工程签证审批单

项目名称	开元壹号项目	工程名称	开元壹号五期
归属合同	开元壹号 62#地块一期外墙漆二标段 工程施工合同	合同编号	KYYH.62-JA-092
签证部位	开元壹号一期 8#楼西山墙、炮楼东、西侧外墙；10#楼东、西山墙、炮楼东、西、北三面外墙，开元壹号三期 36#、38#、社区活动中心部分墙面		
施工单位	河南金杰建筑工程有限公司		
签证内容	<p>签证内容：</p> <p>1、接甲方通知维修开元壹号一期 8#楼西山墙、炮楼东、西侧外墙；10#楼东、西山墙、炮楼东、西、北三面外墙保温、涂料。合计：8#楼保温、涂料 399.06 m²、打胶 955.74 m²；10#楼保温、涂料 173.87 m²，打胶 2472.18 m²。2、接甲方通知维修开元壹号三期 36#、38#、社区活动中心部分墙面维修，13 个工，每个工 500 元。</p> <p>施工单位经办人:(签字盖章)  日期：2022.9.26</p>		
监理单位意见	<p>监理工程师：(签字盖章)  尚吉 日期：2022.10.20</p> <p style="text-align: right;">物业</p>		
项目工程部意见	<p>专业工程师或经理：  日期：2022.10.17</p> <p>工程总监：  日期：2022.10.17</p>		
成本管理部意见	<p>该签证最终金额为408000元，金额大写人民币肆拾万捌仟元整。</p> <p>专业成本管理岗：  日期：2023.3.31</p>

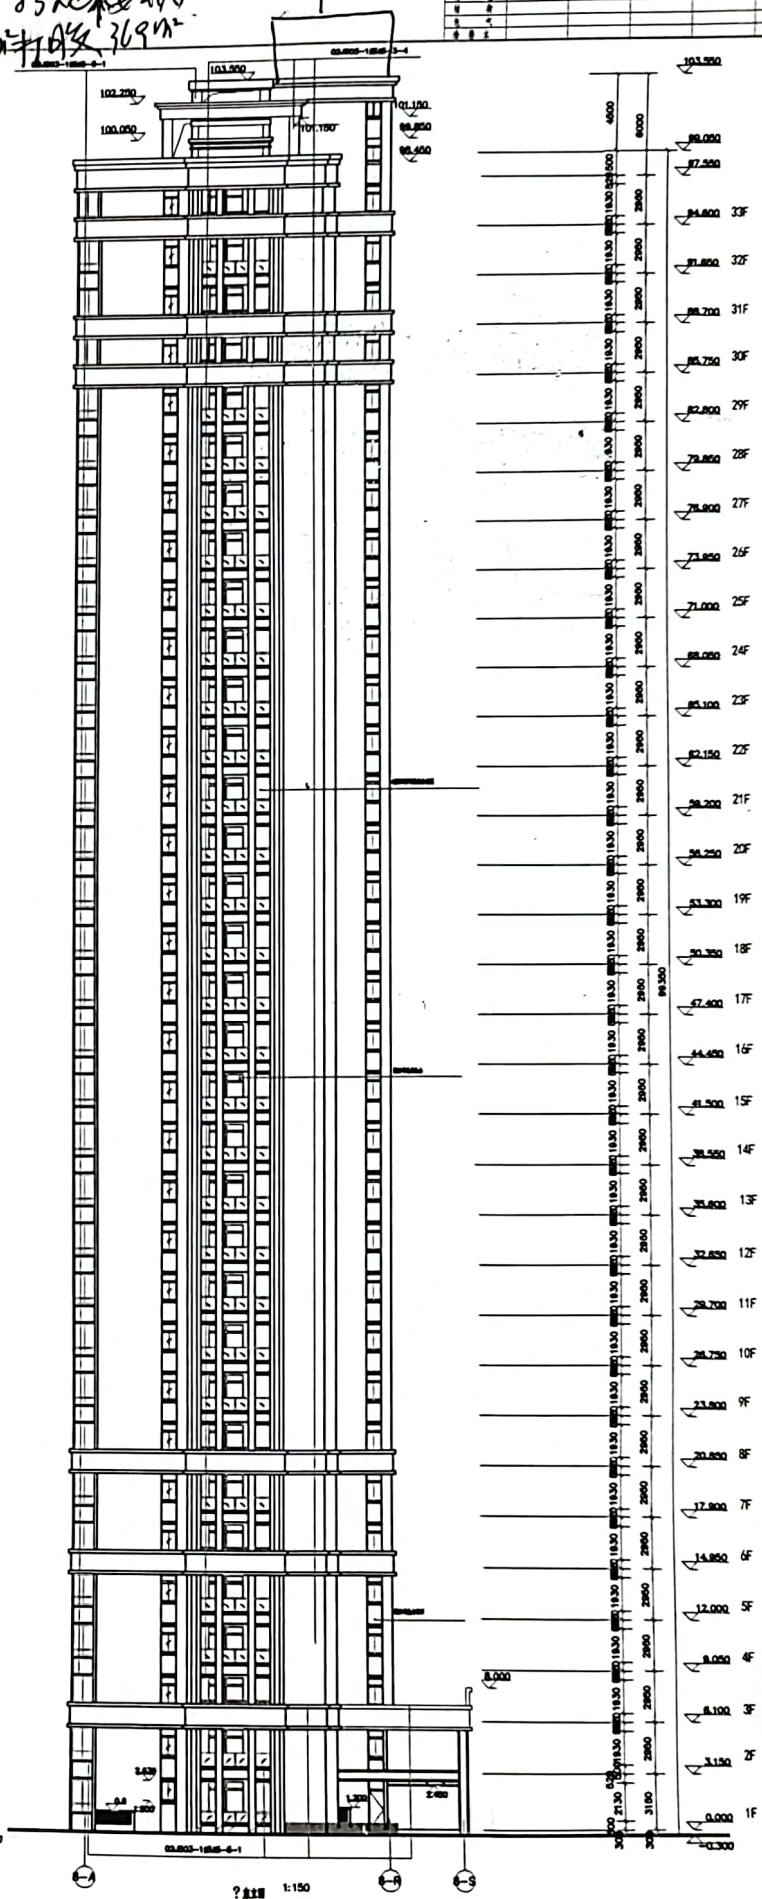
八号楼炮楼东
面23号做保
温，24号批
腻子。共16平方

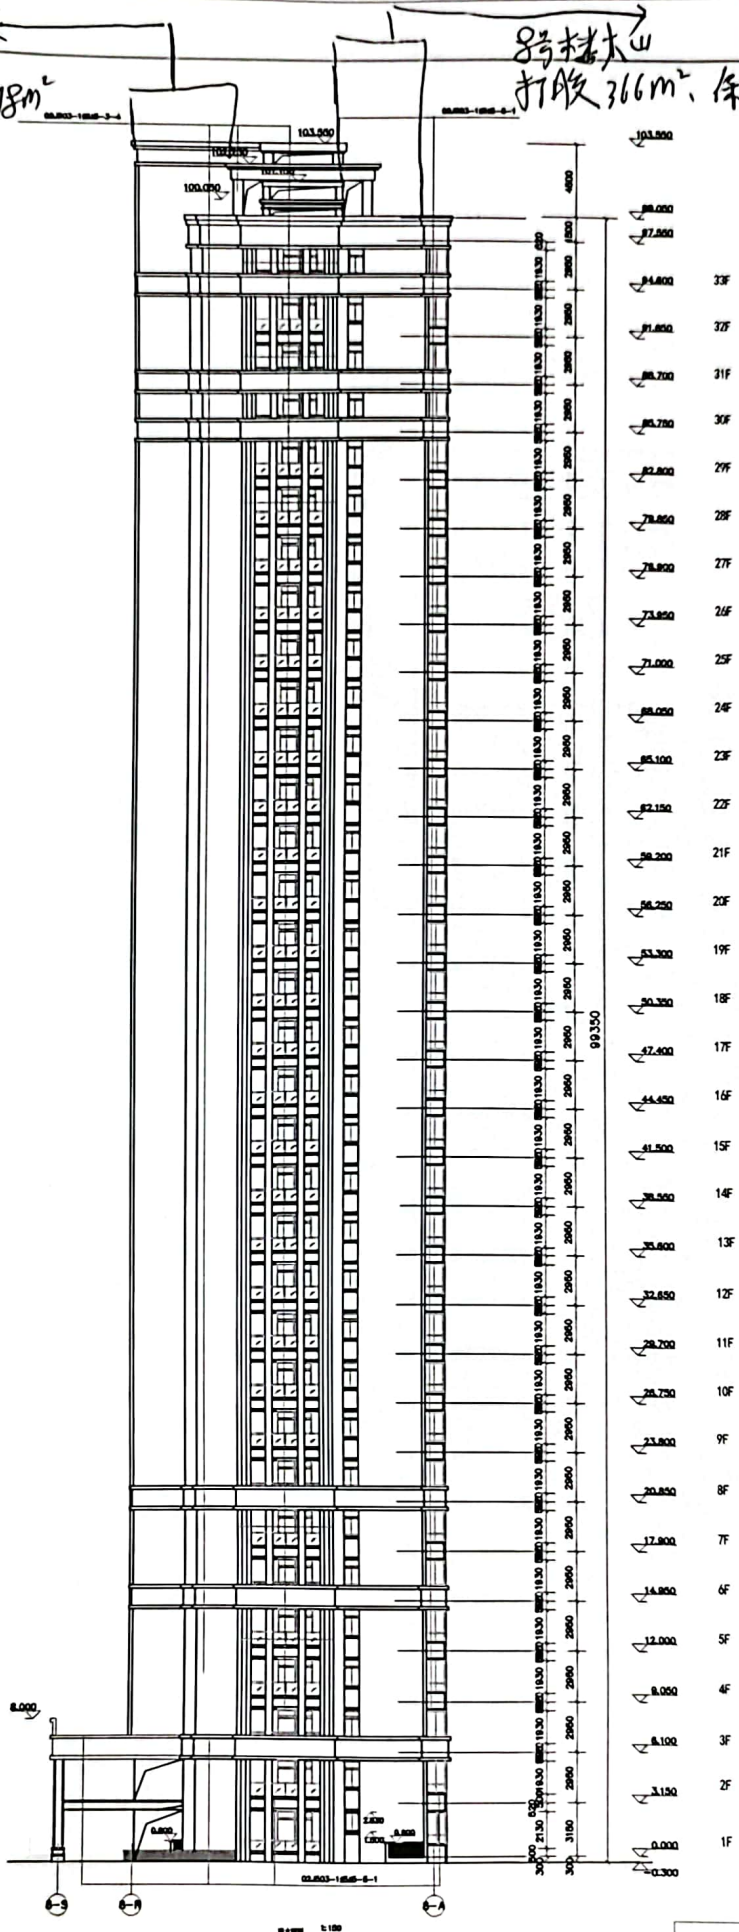
八号楼
打胶369

楼梯塔
 外墙保温涂料 178m²
 打胶 223m²

幕墙
 打胶 366m²、保温涂料 204m²

八号楼西
大山打胶
366

八号楼做保温，
十七号做保温二
十一号批腻子。
做保温共204平
方。

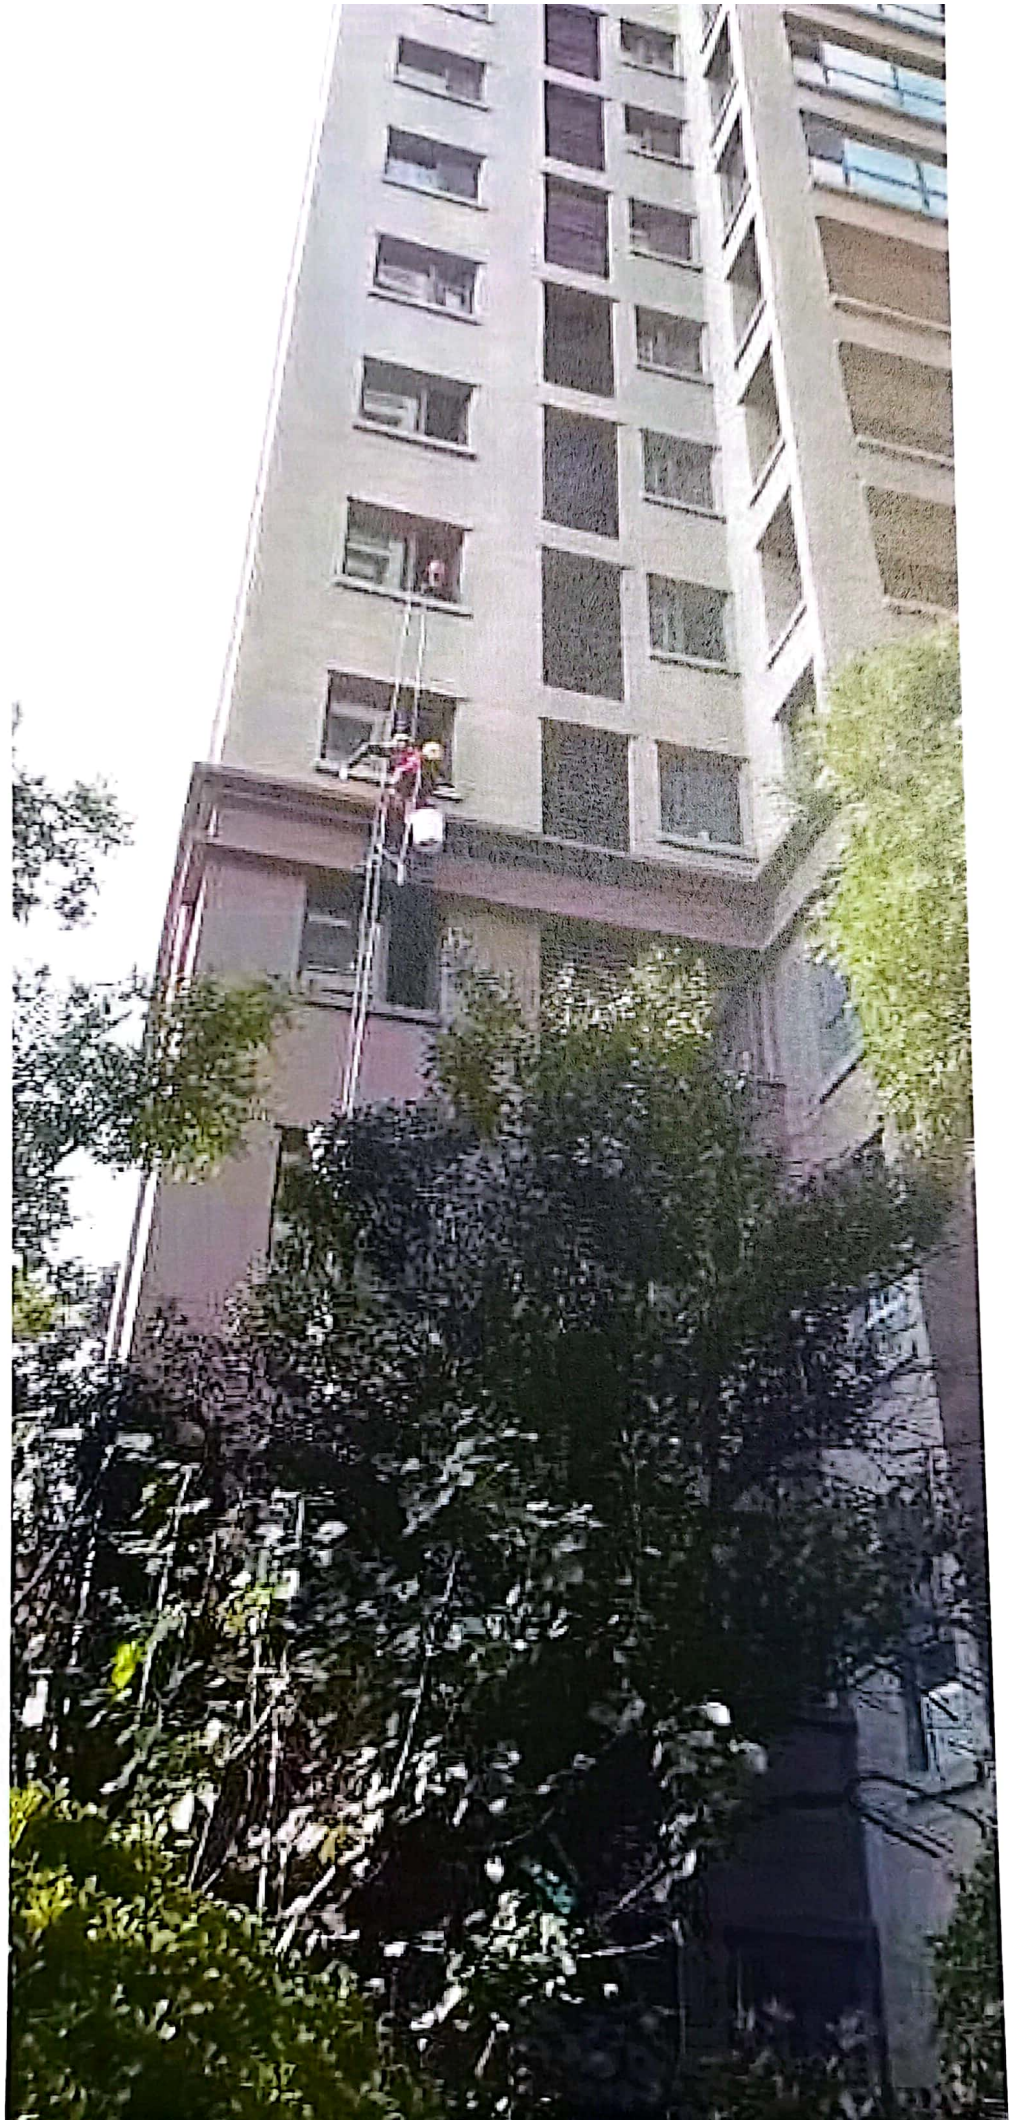
八号楼炮楼西面
做保温，十八号
做保温二一号批
腻子。共178平方

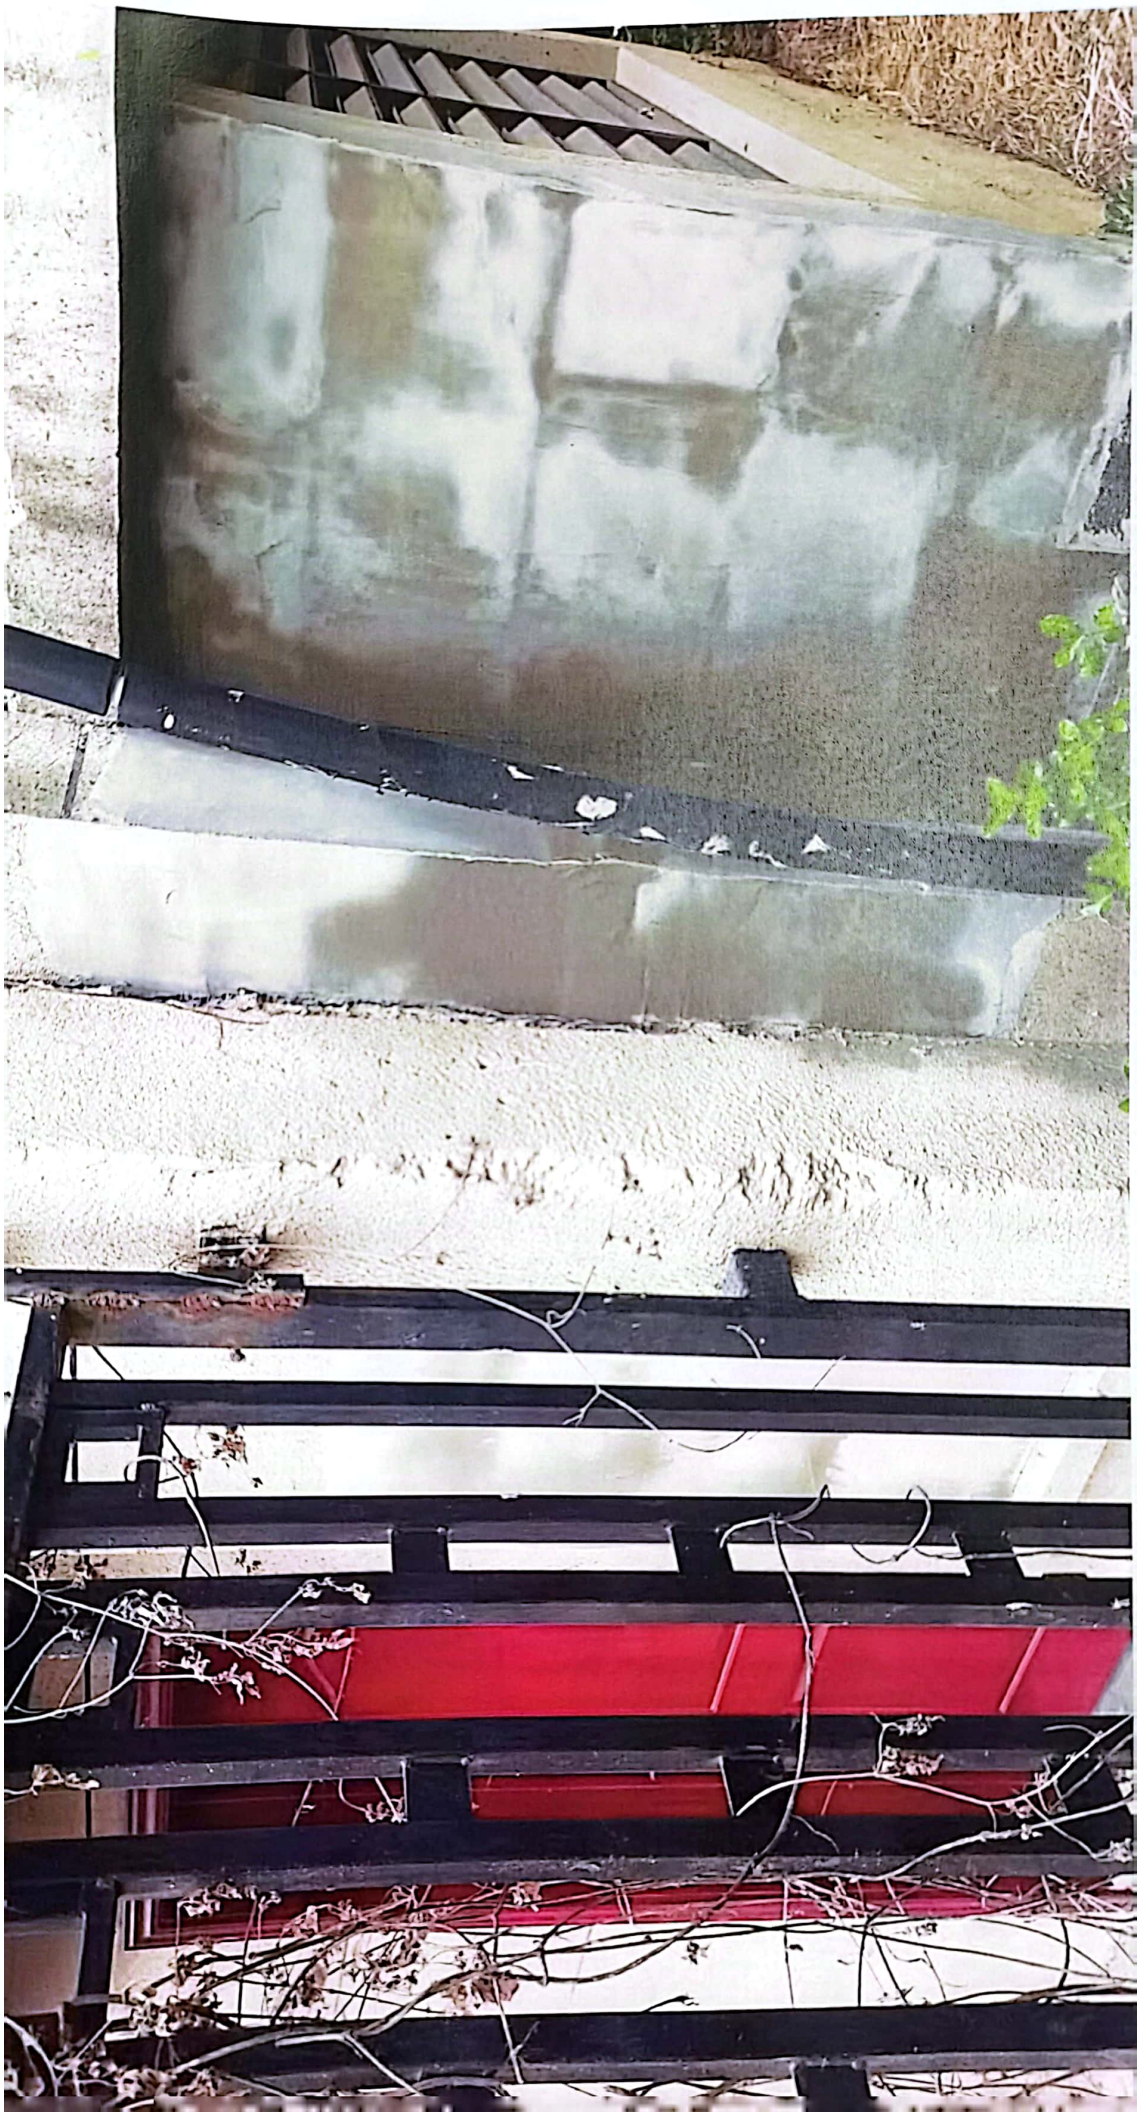
八号楼炮
楼西面打
胶223平。
